M O X 燃 料 加 工 施 設 に お け る
新 規 制 基 準 に 対 す る 適 合 性

指摘事項に対する回答
第5条：火災等による損傷の防止

日本原燃株式会社

令和2年7月14日

b. 放出方法

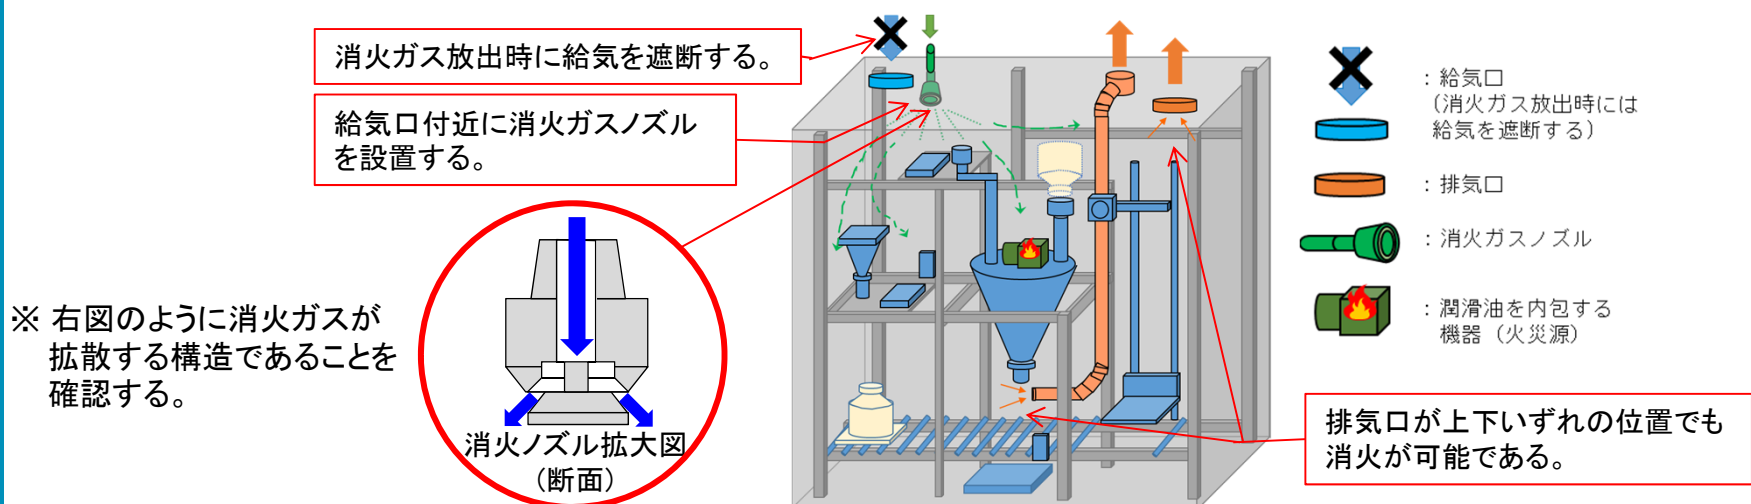
- グローブボックス内に消火ガスを放出する際、グローブボックスを排気しており、確実に窒素置換することが可能か。(試験モデルで実機を全て包絡できるのか)
- グローブボックス内に消火ガスを放出することで、気流が発生すると思われる。給気口、排気口、火災源の位置、消火ガスの位置関係について、すべてのグローブボックスにおいて任意の場所に設置したとしても確実に消火できるという認識か。設置位置を許可で担保する必要はないのか。
- or回路とすると誤作動する可能性が高くなると思うが、グローブボックス内に消火ガスを吹いた際に核燃料物質がグローブボックス内に舞い上がる可能性があるのではないかと懸念しており、整理して回答すること。

消火ガス放出時は、グローブボックスへの給気を遮断するとともに、給気口付近に消火ノズルを設置して消火ガスを放出することで、流線を確認する。また、消火ガスの放出口には消火ガスが拡散しやすい形状のノズルを設ける設計とする。

粉末状の核燃料物質を非密封(蓋がない状態での容器の移送等による)で取り扱うグローブボックスについては、通常運転時に想定される微粉の舞い上がりを防止する観点で、流線がダウンフローとなるよう排気口をグローブボックス下部に設ける。

給気口の付近に消火ノズルを設け、消火ガスを放出する設計とすることにより、排気口(1箇所)が上下いずれの位置でも消火ガスが拡散し、酸素濃度が低下することを確証試験にて確認している。

また、実機では排気口が複数存在する場合があるが、給気及び排気のバランスが上記試験と同じであることから、消火ガスが拡散し酸素濃度は低下する。

消火ガスが拡散しやすいよう、消火ガスの放出口にディフレクタを有する消防認定品※と同等の構造である消火ノズルを取り付ける設計とする。

なお、消火ガスのノズルは消火ガスを拡散させる構造となっており、真下に蓋の無い容器があった場合でも直接MOX粉末に消火ガスが当たらず、MOX粉末は舞い上がらない。
